DODATEK č. 1
ke smlouvě o dílo č.: d202200438 ze dne 7. 12. 2022

Změnový list č. 1 ze dne 26. 05. 2023

Název stavby:	Rekonstrukce komunikace v ul. Arbesova v Chomutově II.etapa
Číslo smluvního vztahu:	SoD: ev.č.: d202200438
Název části stavby (PS, SO):	Komunikace, chodníky, parkovací stání
Na základě oznámení zhotovitele o skutečnostech, které vyžadují provést změnu smluvní dokumentace ve smyslu bodu 3. – 5., čl. III. Cena smlouvy o dílo. Změna se týká technického řešení díla s dopadem na smluvní cenu díla.	
Původní řešení dle smluvní dokumentace:	
ZL 1.1 – Odstranění/bourání betonů Není uvažováno se strojním odstraňováním betonů v místě parkovacího stání. Není uvažováno s bouráním betonů v jámě pro polozapuštěné odpadní kontejnery.	
ZL 1.2 – Drenáž u školy Ve VV/PD není uvažováno s drenáží/odvodnění budovy školy.	
ZL 1.3 – Stromy Výsadba 5ks stromů Acer campreste „Green Column“ – javor babyka (OK 10/12 s balem).	
ZL 1.4 – Dopravní značky Ve VV není uvažováno s úpravou dopravní zóny.	
ZL 1.5 – Chodníky a obrubníky Ve VV/PD není uvažováno s chodníčkem kolem nových polozapuštěných odpadových nádob. Není uvažováno s adekvátním napojením nových chodníků na stávající.

ŽLČ. 1 / FOTO ZMĚNY
GRAFICKÁ ČÁST

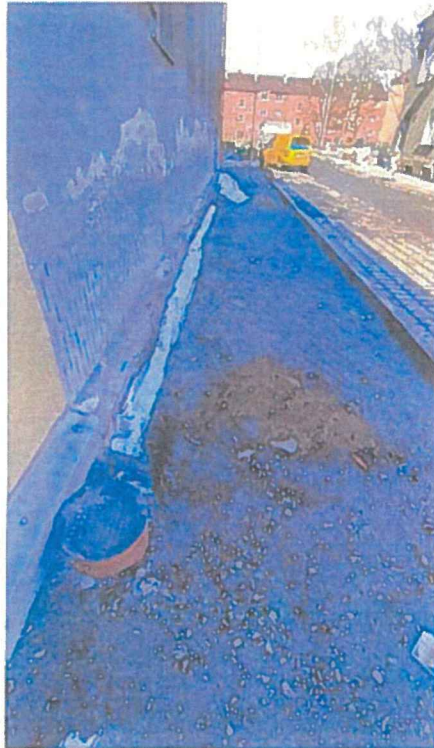
ZL 1.1 – Odstranění podkladních betonů

ZL 1.2 Drenáž u objektu ZŠ

ZL 1.5 Doplnění – návaznost PD/skutečnost – chodníky, obrubníky (podklady)
